Stadtrat am 25.06.2015		öffentlich		
Nr. 5 der TO		Vorlagen-Nr.: FB 3/223/2015		
Dez. I	FB 3: Planen und Bauen	Datum:		08.06.2015
FBL / stellv. FBL	FB Finanzen	Dezernat I / II	Der Bürgermeister	
Beratungsfolge:				
Gremium:	Datum:	TOP	Zuständigkeit	Bemerkungen:
Stadtrat	25.06.2015		Entscheidung

Bebauungsplan "Wieschebrink" - 11. Änderung

I. Beschlussvorschlag:

Ausschnitt neuer BPlan (nicht maßstäbl.)

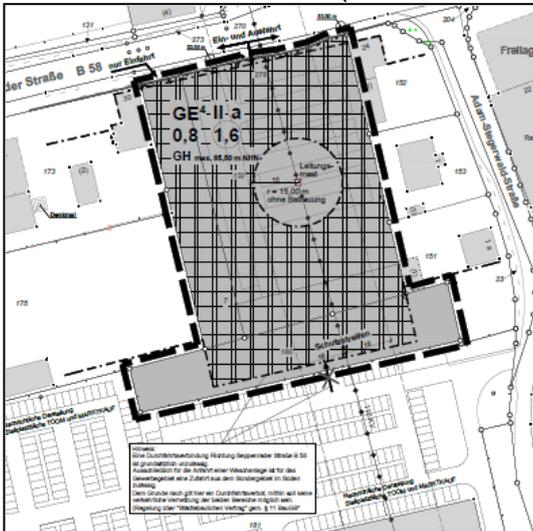
Die eng umgrenzten **Einzelhandels**zulässigkeiten "Gewerbegebiet GE₁" der bislang gültigen BPlan-Fassung (bedingt durch das städtebauliche Ziel, neben dem Darley-Park nicht ein Subzentrum entstehen zu lassen) sollen auf Grundlage des Einzelhandelskonzepts 2011 und seiner Grundsätze (siehe S. 98 zum Sonderstandort "Seppenrader Straße / Hans-Böckler-Straße") überarbeitet werden. Nach dem derzeit vom Investor aufgezeigten Konzept sind keine Einzelhandelsnutzungen mehr vorgesehen, lediglich noch die in Tankstellen üblichen Sortimente. Um dennoch – für den Fall, dass

Foto Seppenrader Str. 24

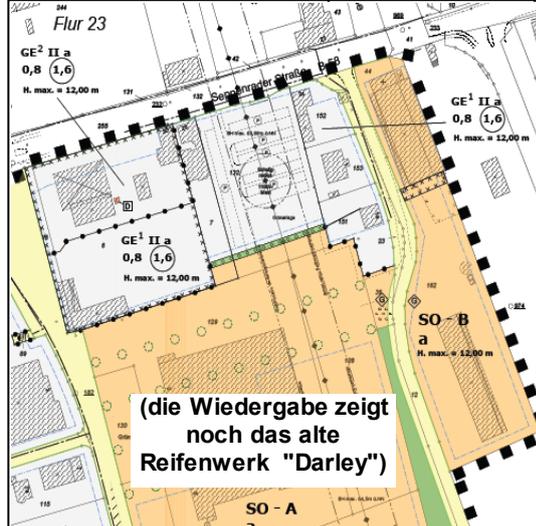
Aus den Planzeichnungen die der Eigentümer beigebracht hat geht jedoch hervor, dass er die geplante Systemgastronomie direkt an unser Wohngebäude an der Seppenrader Str. 24 anzubauen wünscht. Zwar ist unser Wohngebäude grenzständig doch ist nie eine Absprache getroffen worden, die es dem Nachbarn gestatten würde an unser Haus anzubauen. Auch gibt es keine dahin deutende Anbaubaulast, die eingetragen wäre. Die auf das Nebengrundstück hinausgehenden Fenster genießen Bestandsschutz und sollen auch

weiterhin erhalten bleiben. Uns ist es wichtig, dass unser Nachbar die vorgesehenen Abstandsflächen zu unserem Gebäude einhält und wir widersprechen in aller Deutlichkeit dem Ansinnen des Eigentümers an unser Wohngebäude eine Systemgastronomie anzubauen. Insofern wäre es also eventuell sinnvoll, in der endgültigen Version dieses Planes eine Baugrenze zu unserer Seite hin einzuzeichnen und somit die Notwendigkeit dieser Abstandsfläche zu verschriftlichen, so dass solche Unklarheiten in Zukunft nicht mehr entstehen können.

Einwender A verlangt, dass die zum Grundstück unseres Mandanten hinausgehenden Fenster Bestandsschutz genießen und erhalten bleiben. Der derzeit rechtsgültige Bebauungsplan „Wieschebrink“ setzt für das Grundstück des Einwenders A eine abweichende Bauweise fest, wobei grundsätzlich ein seitlicher Grenzabstand einzuhalten ist und nur die Länge des Gebäudes 50 m überschreiten darf. Hieraus folgt, dass § 6 Abs. 1 S. 2 a) BauO NRW keine Anwendung findet, wonach kein Grenzabstand einzuhalten ist, wenn nach planungsrechtlichen Vorschriften ohne Grenzabstand gebaut werden muss.

Auch § 6 Abs. 1 S. 2 b) BauO NRW findet keine Anwendung, da eine grenzständige Bebauung nicht durch entsprechende Anbaubaulast auf dem Nachbargrundstück gesichert ist. Unterstellt man, dass das Gebäude Seppenrader Straße 24 mit seinen Fenster in der Grenz wand zulässigerweise errichtet worden ist, genießt das Gebäude einschließlich der Fensteröffnungen Bestandsschutz.

<p>geplante Bebauung muss deshalb nach dem Entwurf der 11.Änderung des Bebauungsplanes Wieschebrink einen Grenzabstand einhalten, dessen Tiefe sich nach den Regelungen des § 6 BauO NRW richtet.</p> <p>Der Anregung wird nicht gefolgt, konkrete immissionstechnische Vorgaben (Lärmschutzwand, Schallschutzfenster o.ä.) ergeben sich erst aus dem Baugenehmigungsverfahren, wenn das Bauvorhaben im Detail feststeht. Gleiches gilt für die Einhaltung der Abstandsflächen.</p>
--	--
